**Oggetto: osservazioni inerenti le integrazioni allo studio di impatto ambientale e alla domanda di autorizzazione integrata ambientale “dell'impianto di recupero di energia da incenerimento di rifiuti non pericolosi in località Case Passerini nel Comune di Sesto Fiorentino (FI)” presentate il 2.12.2013 dalla società Q.tHermo.**

Le note che seguono contengono osservazioni alla istanza presentata il 17.04.2013 dalla società Q.thermo ed integrata con nota del 2.12.2013 all'esito della Conferenza dei Servizi del 3.09.2013. Le note vengono presentate a nome e per conto delle seguenti associazioni : Coordinamento dei Comitati Toscana Centro, WWF Toscana, Medicina Democratica Onlus, Italia Nostra.

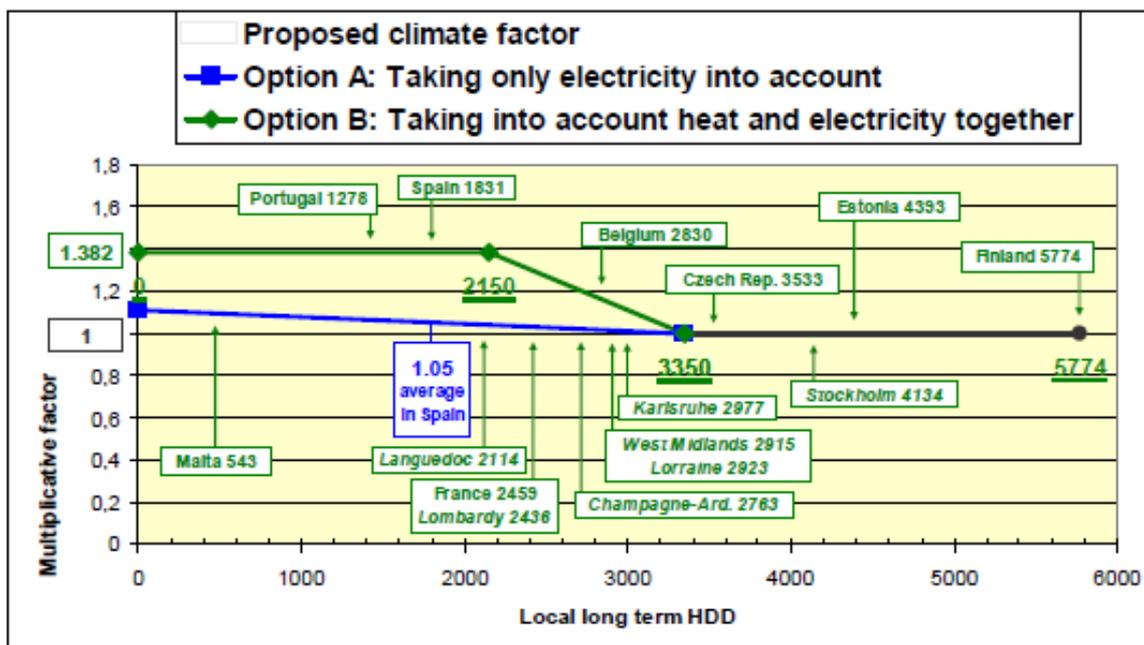
Come è possibile vedere dalla figura, utilizzando l’esempio più vicino ivi riportato (la Lombardia), a fronte di un valore di HDD di 2.436 (valori medi ultimi 10 anni da dati Eurostat) con l’applicazione della prima opzione (formula solo energia elettrica) il fattore KC sarebbe pari a 1,03,

**Figure 3.12 a and b: Lower HDD threshold 1) (red line) first assessment based on the French regional heat demands 2) (blue line) final assessment taking into account the political will in Emilia Romagna – See Figures 3.3 and 3.9**

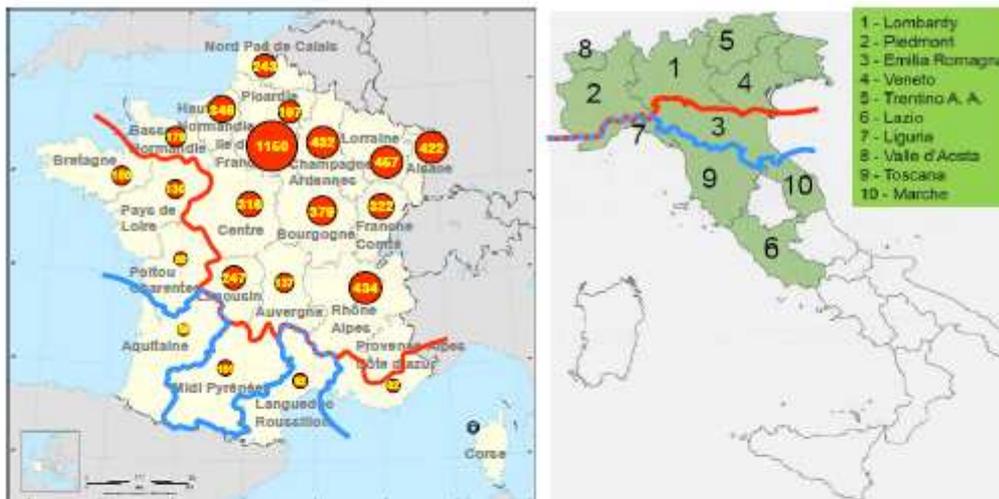
Lo studio ESWET, sulla base dei dati raccolti e delle caratteristiche dei distretti, conclude proprio che la linea di confine suddetta ovvero la soglia di 2.150 (in approssimazione del valore di 2.177 medio registrato) distingue la seconda zona (clima intermedio) che include, per l'Italia, Lombardia, Piemonte, Veneto dalla terza zona (clima caldo) che inizia proprio con l'Emilia Romagna fissando proprio il valore di HDD discriminante l'una o l'altra zona il valore 2.150.

Si riporta per comodità l'estratto dello studio in questione sull'argomento (p. 55 v. allegato 2).
